Comune di
MARZABOTTO

Comune di
VERGATO

**DOCUMENTO DI OSSERVAZIONI D'UFFICIO AL PSC E AL RUE
ADOTTATI E CONSEGUENTI MODIFICHE DA INTRODURRE ALLA
PROPOSTA DI ACCOGLIMENTO**

COMUNI DI MARZABOTTO E VERGATO
OSSERVAZIONE D'UFFICIO AL PSC E AL RUE ADOTTATI
E CONSEGUENTI MODIFICHE DA INTRODURRE IN BASE ALLA PROPOSTA
DI ACCOGLIMENTO

AMBITO AN.4 (EX PIANO INTEGRATO)

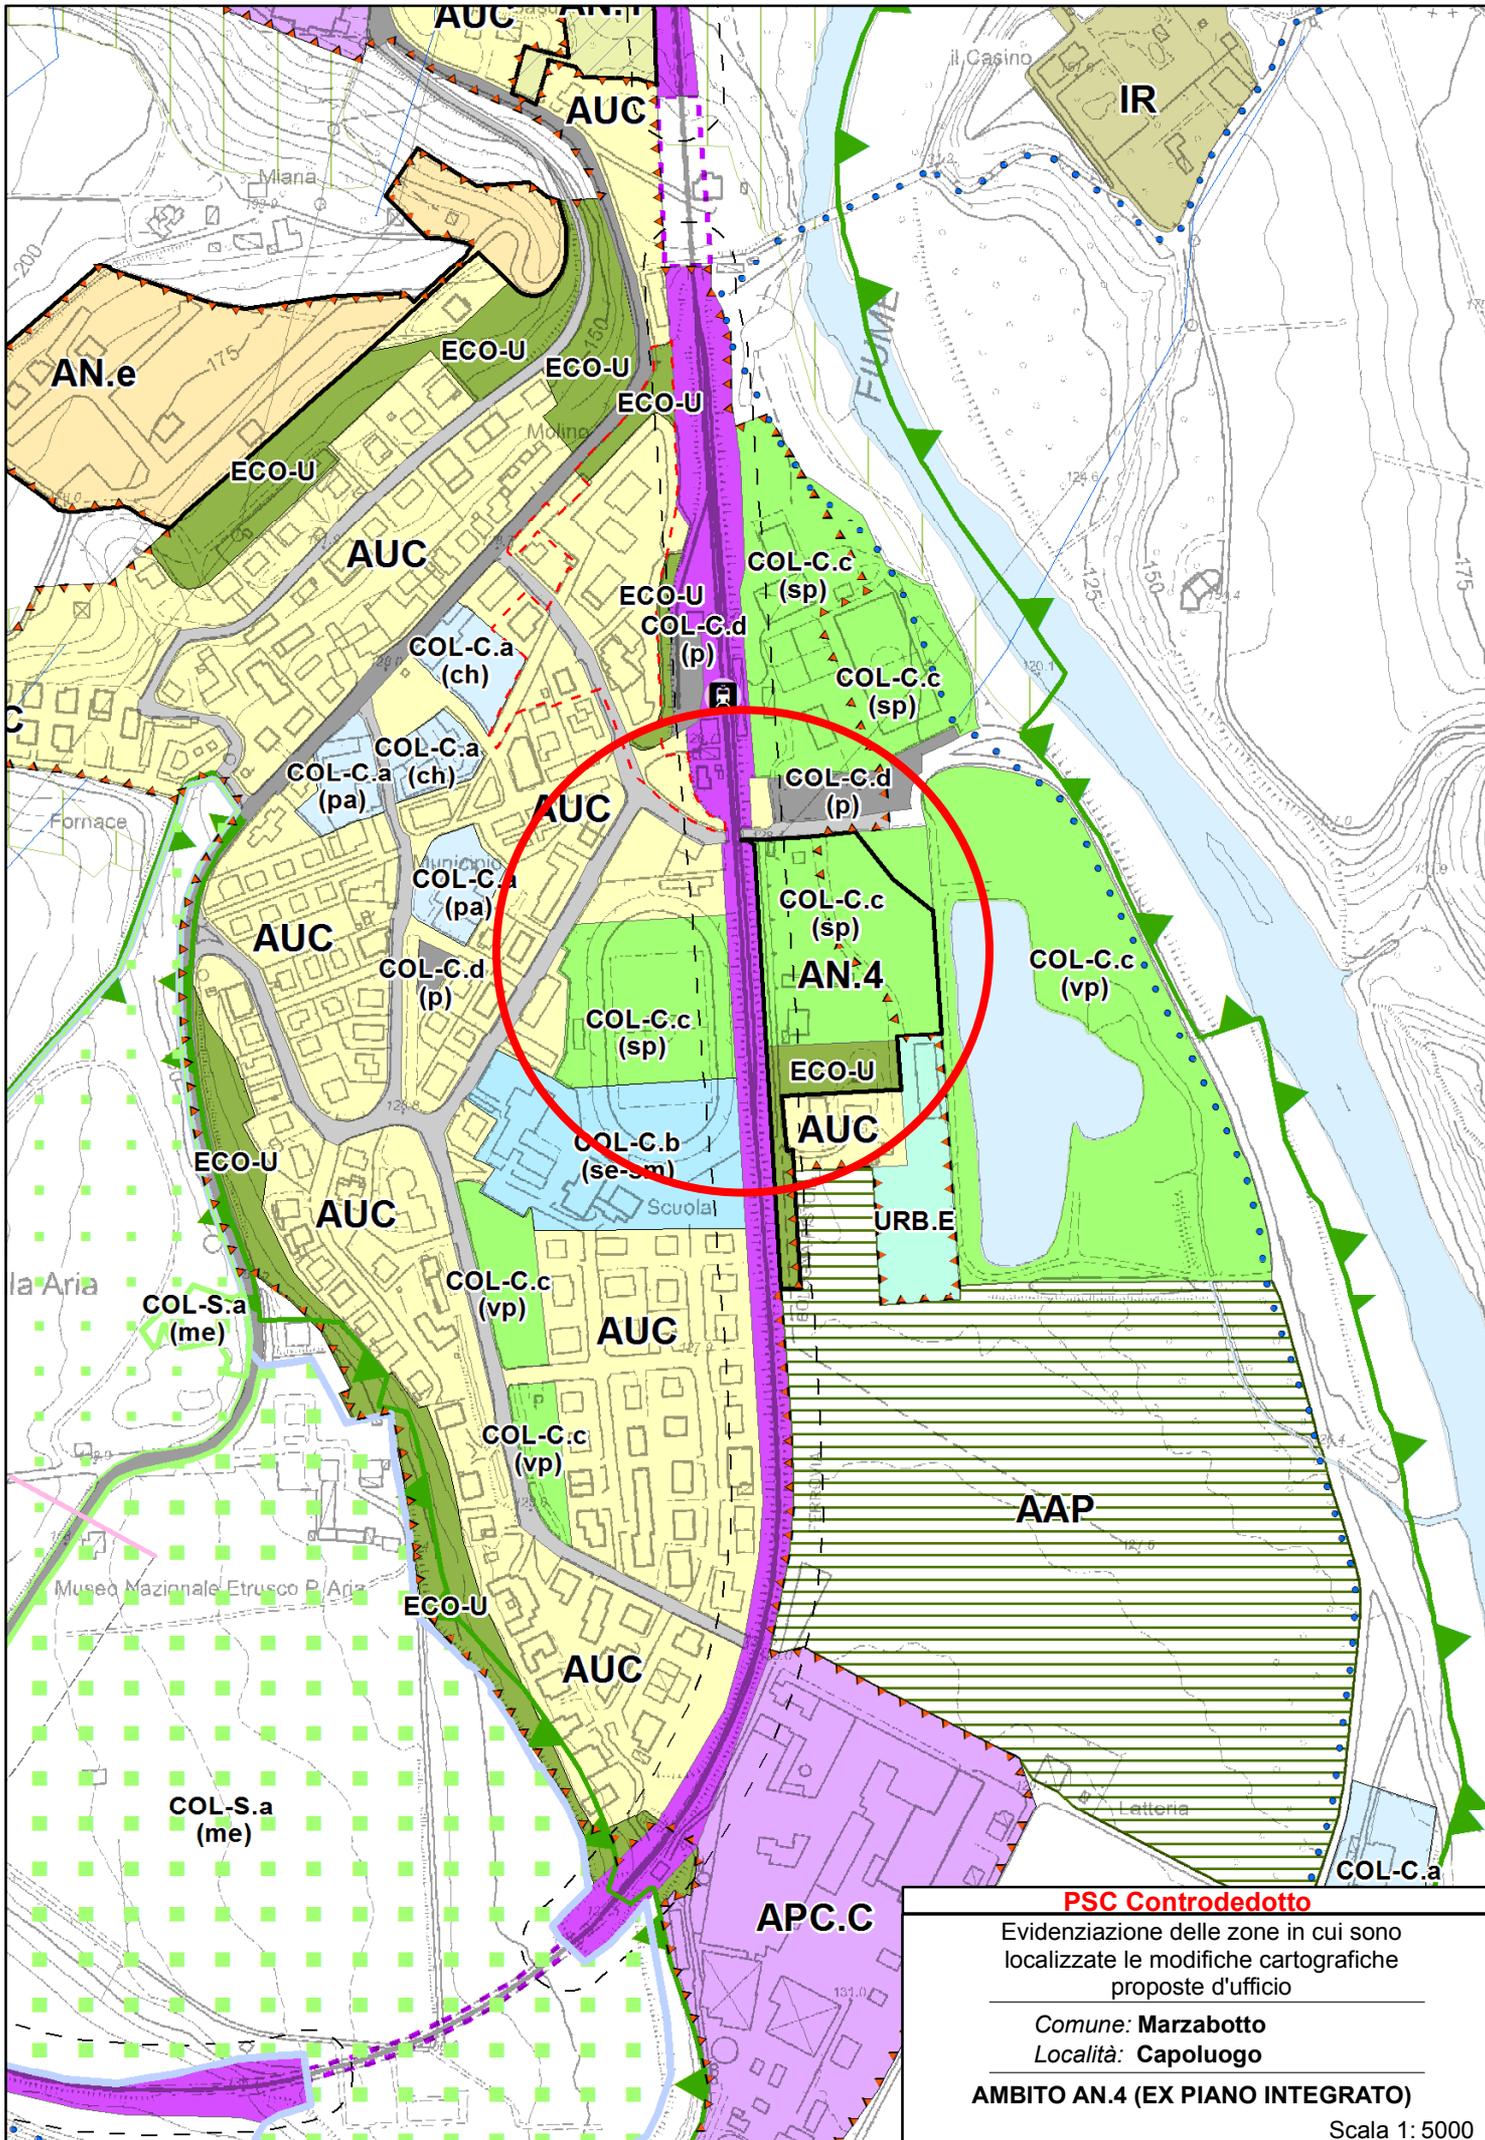
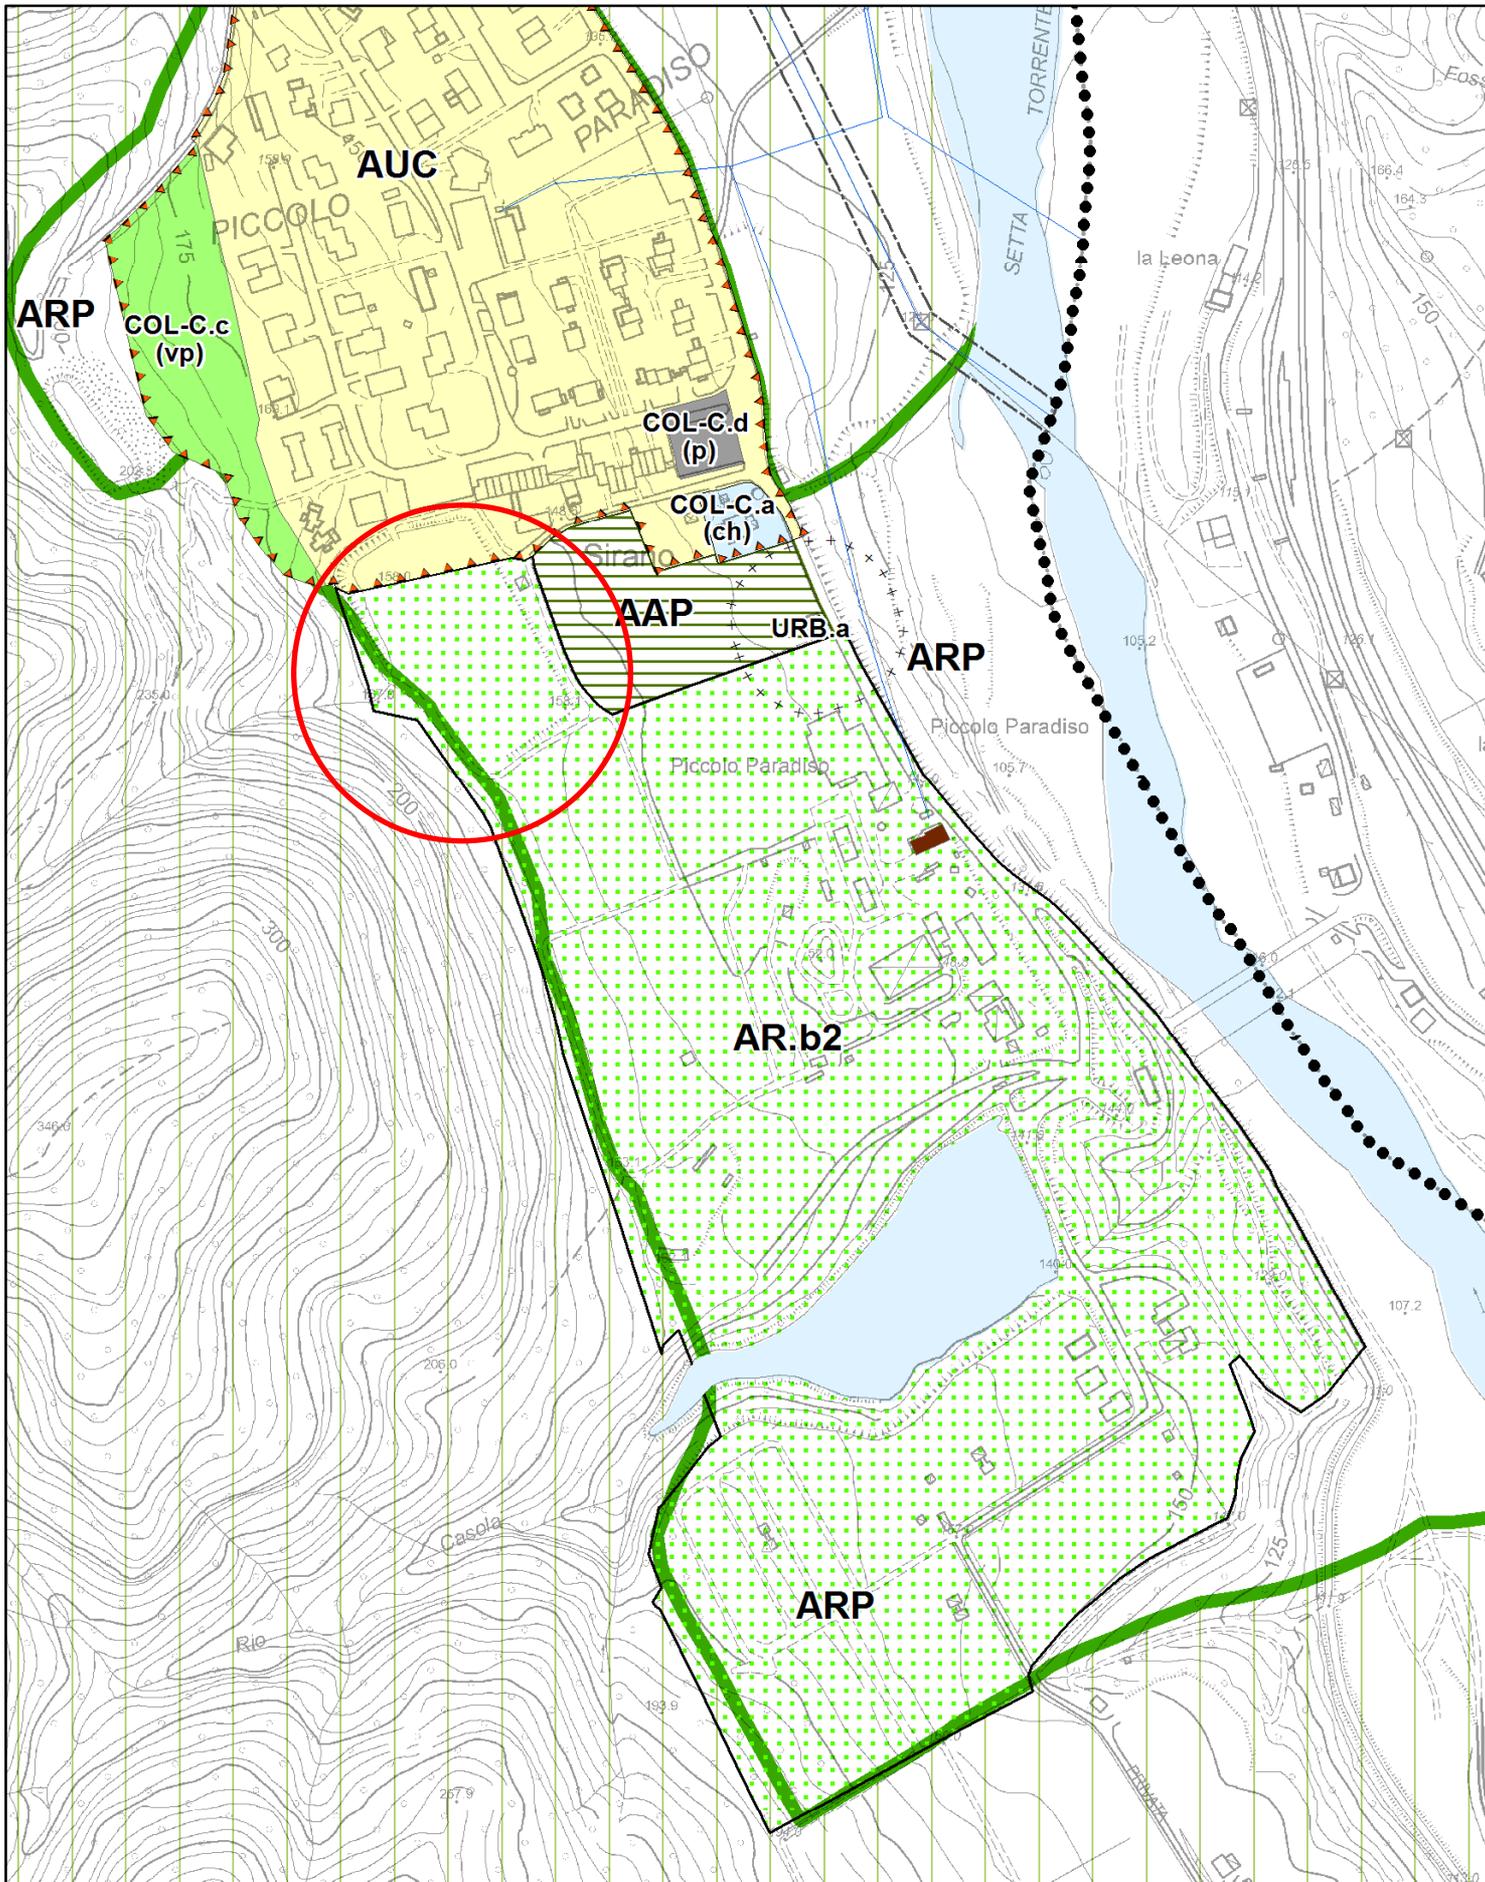
- AN.4 (MARZABOTTO CAPOLUOGO – EX PIANO INTEGRATO)

L'ambito AN.4 sostituisce la previsione nel PSC adottato dell'ambito AN.e1* (accordo e piano attuativo in fase di approvazione), non perfezionata prima dell'approvazione del PSC
*L'inserimento del nuovo ambito nel PSC comporta la **richiesta di intesa alla Città Metropolitana** in merito alla conformità del piano agli strumenti della pianificazione di livello sovraordinato, ai sensi dell'art. 32 c.10 della L.R. n.20/2000 e **ripubblicazione** ai sensi degli artt. 32, 33 della L.R. n.20/2000.*

AN.4 (MARZABOTTO CAPOLUOGO – EX PIANO INTEGRATO)

Nuova scheda normativa – L'ambito AN.4 sostituisce la previsione nel PSC adottato dell'ambito AN.e1* (accordo e piano attuativo in fase di approvazione), non perfezionata prima dell'approvazione del PSC
